Dodatek č. 2

1. Smluvní strany uzavřely dne 3. 10. 2024 na základě výsledku zadávacího řízení veřejné zakázky na dodávky nazvané „**Dodávka a instalace EPS pro Domov bez bariér Hořice**“, uveřejněné ve věstníku veřejných zakázek pod číslem Z2024-025454, smlouvu o dílo (tato smlouva dále jako „smlouva o dílo“ nebo „SOD“ či „smlouva“).

Stavba: Dodávka a instalace EPS pro Domov bez bariér Hořice

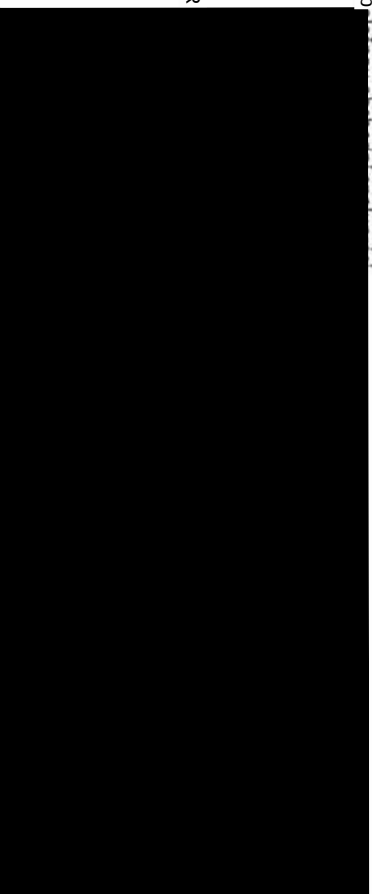
ZMĚNOVÝ LIST					ZL 1	
M.č. 015 Plynoměr 1.PP - Změna čidlo do Ex prostředí						
Stavba:		Dodávka a instalace EPS pro Domov bez bariér Hořice				
Objekt:		Domov bez bariér Hořice				
Předkládá:		ASTOR - KOMPLEX s.r.o. - Jiří Stěhule			Datum:	04.02.2025
Odesláno / předáno:		Přílohy / počet listů				
poštou		1) Položkový rozpočet změny			1	listů
e-mailem	X	2) Projektové podklady			1	příloha
osobně	X	3) Fotodokumentace				listů
1 Technický popis změny:

1.1 Popis původního řešení:						
V místnosti m.č. 015 Plynoměr 1.PP byl navržen optickokouřový hlásič MTD 533X.						
1.2 Popis nového řešení:						
Vzhledem k prostředí s nebezpečím výbuchu bude instalován Hlásič schválený do prostředí s nebezpečím výbuchu MMD-130Ex-i s patičí USB 502-7, připojený přes Zenerovu bariéru Z-787 na vstupní adresný prvek BA-AIM. Viz výkres změny.						
2 Zdůvodnění změny:						
Hlásič MTD 535X není schválený do prostředí s nebezpečím výbuchu. Při projektu nebyl předložen protokol o určení prostředí.						
3 Vliv na dopracování projektové dokumentace:		X	ANO (uvést jaký dokument)			NE
Slaboproud EPS 1.PP č.v. 02						
4 Dopad do smluvních termínů:			ANO (uvést návrh prodloužení lhůty smluvního termínu)		X	NE
<zde uvést dopad>						
5 Číslo odstavce ve smyslu § 222 zákona č. 134/2016 Sb. - Zákona o zadávání veřejných zakázek					odst.	4
6 Náklady:	Cena méněprací (odpočet):		-	899,00 Kč bez DPH
